**AVIS RELATIF À LA PROTECTION
CONTRE LES EVENTUELS EFFETS NOCIFS ET NUISANCES
PROVOQUÉS PAR LES RAYONNEMENTS NON IONISANTS
GÉNÉRÉS PAR DES ANTENNES ÉMETTRICES STATIONNAIRES**

Commune : BEYNE-HEUSAY - Exploitant : TELENET GROUP

Référence exploitant : LG2096J

Rapport n° 3596 / 2025

Figure 1 : Vue en plan des lieux de séjour et des points de contrôle

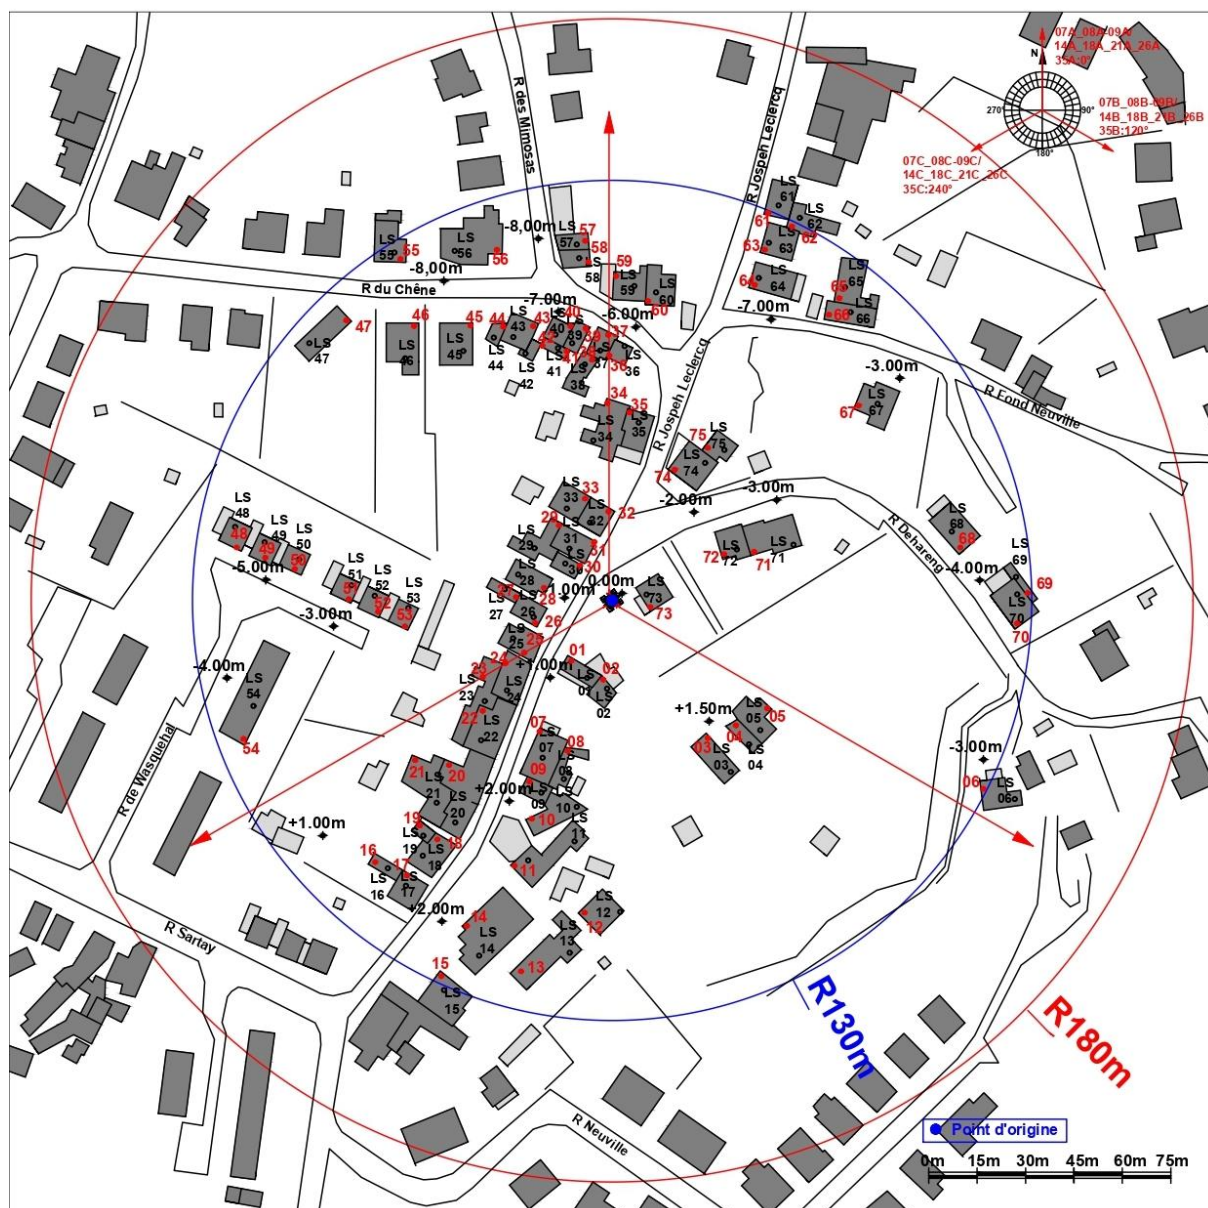
- le numéro du point de contrôle repris sur un des plans de la figure 1;
- le numéro du LS dans lequel se trouve le point de contrôle de la 1^{ère} colonne ;
- l'atténuation d'obstacle prise en compte pour le calcul de l'indice d'exposition dans le LS ;
- le résultat du calcul de l'indice d'exposition.

N° point de contrôle	LS	Atténuation (dB)	Indice d'exposition relatif à la limite par installation IE_i
5	LS 05	3,0	0,936
20	LS20	3,0	0,888
60	LS60	3,0	0,784
18	LS18	3,0	0,663
59	LS59	3,0	0,662
40	LS40	3,0	0,593
19	LS19	3,0	0,590
39	LS39	3,0	0,588
58	LS58	3,0	0,569
37	LS37	3,0	0,550
21	LS21	3,0	0,530
17	LS17	3,0	0,520
16	LS16	3,0	0,511
54	LS54	3,0	0,488
43	LS43	3,0	0,481
11	LS 11	3,0	0,478
57	LS57	3,0	0,453
6	LS 06	3,0	0,446
9	LS 09	3,0	0,410
64	LS64	3,0	0,403
63	LS63	3,0	0,393
56	LS56	3,0	0,389
45	LS45	3,0	0,381
61	LS61	3,0	0,355
14	LS 14	3,0	0,353
35	LS35	3,0	0,345
62	LS62	3,0	0,331
66	LS66	3,0	0,328
46	LS46	3,0	0,327
70	LS70	3,0	0,323
68	LS68	3,0	0,314
69	LS69	3,0	0,283
55	LS55	3,0	0,280
12	LS 12	3,0	0,277
65	LS65	3,0	0,274

En ce qui concerne les antennes de l'installation mentionnées dans le tableau 1, la distance maximale à laquelle la limite pourrait être atteinte, à l'extérieur, est égale à 127,8 m. S'il n'y a pas de LS à une distance inférieure, les antennes respectent forcément la limite d'immission.

Dans le cas des LS situés à l'intérieur des bâtiments, une atténuation d'obstacle est prise en compte et il en résulte que la distance maximale à laquelle la limite pourrait être atteinte se réduit à 91,1 m.

Figure 2 : Vue en plan des installations d'antennes dans un rayon de 300 mètres autour de l'installation faisant l'objet de la demande d'avis

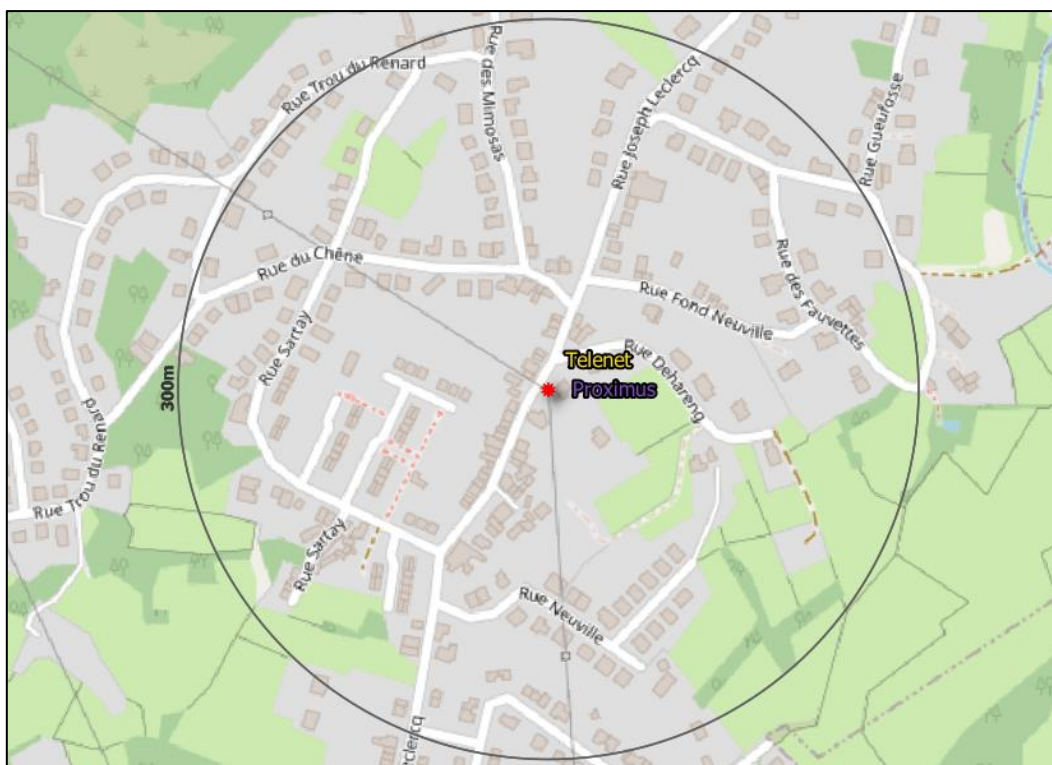
Le plan en projection verticale de la figure 2 indique la localisation des installations d'antennes émettrices stationnaires visées par le décret et situées dans un rayon de 300 mètres autour de l'installation référencée dans le paragraphe 2 et localisée au centre du cercle. Les données de localisation de ces antennes et les avis correspondant sont accessibles via le cadastre en ligne des antennes émettrices stationnaires⁸. Les installations prises en compte dans l'évaluation du respect de la limite cumulative sont les installations d'antennes émettrices déclarées en service par l'exploitant à la date du présent avis, à l'exception de l'installation référencée dans le paragraphe 2 et éventuellement d'autres installations ayant fait l'objet d'une demande d'avis à la même date et qui sont situées à l'intérieur de la zone de 300 mètres de rayon.

- c) dans tous les autres cas, il a été vérifié que la limite cumulative définie à l'article 4, §2 du décret n'est pas dépassée dans les lieux de séjour sur base du nombre d'installations localisées dans la zone d'évaluation de 300 mètres de rayon représentée dans la figure 2, de leur localisation ainsi que des données inscrites dans la figure 1 et au paragraphe 4 du présent avis et dans les avis attestant le respect de la limite par installation ou de la limite abrogée de 3 V/m relatifs aux autres installations reprises dans la figure 2.

Compte tenu des considérations ci-dessus, il apparaît que l'intensité du rayonnement électromagnétique généré, dans les lieux de séjour situés dans un rayon de 300 mètres autour de l'installation référencée dans le paragraphe 2, par l'ensemble des antennes émettrices stationnaires de l'ensemble des exploitants du même site d'antennes émettrices stationnaires respecte la limite fixée à l'article 4, § 2 du décret.
